Veřejná zakázka:**„Rekonstrukce IC Zámečnická“**

Vysvětlení zadávací dokumentace č. 2

DETAIL VYBOURANÍ PŘEKLADU

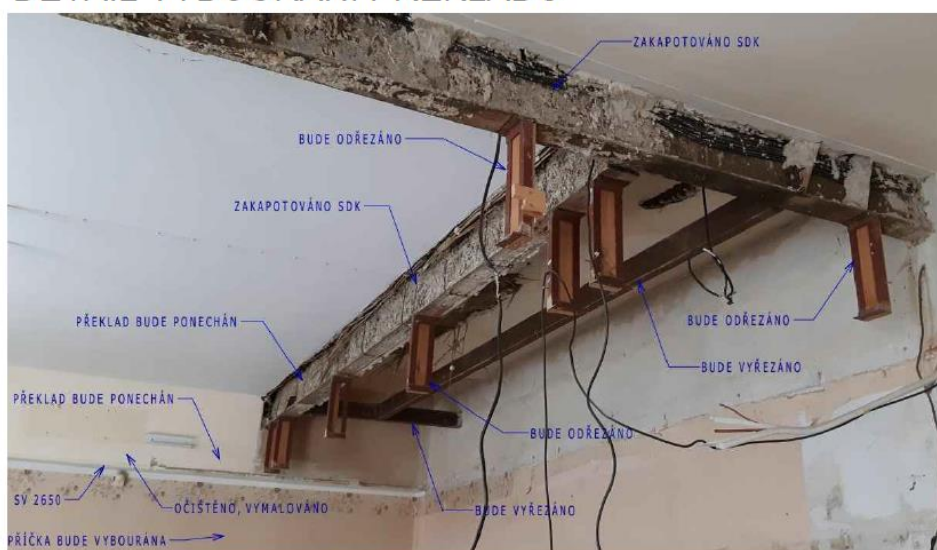
Pol.č. 45, kód 733110806R00:

Demontáž potrubí z ocelových trubek závitových přes 15 do DN 32

Jedná se o rozvod stávajícího ÚT. Jedná se o ocelové trubky, vedení převážně (není to pravidlo) po povrchu s ocelovými konzolami po cca 1,5-2,0 m. Demontáž představuje odříznutí potrubí, odříznutí konzol, odvoz a likvidaci suti.

Demontáž ostatních doplňků staveb atypických

konstrukcí o hmotnosti přes 20 do 50 kg
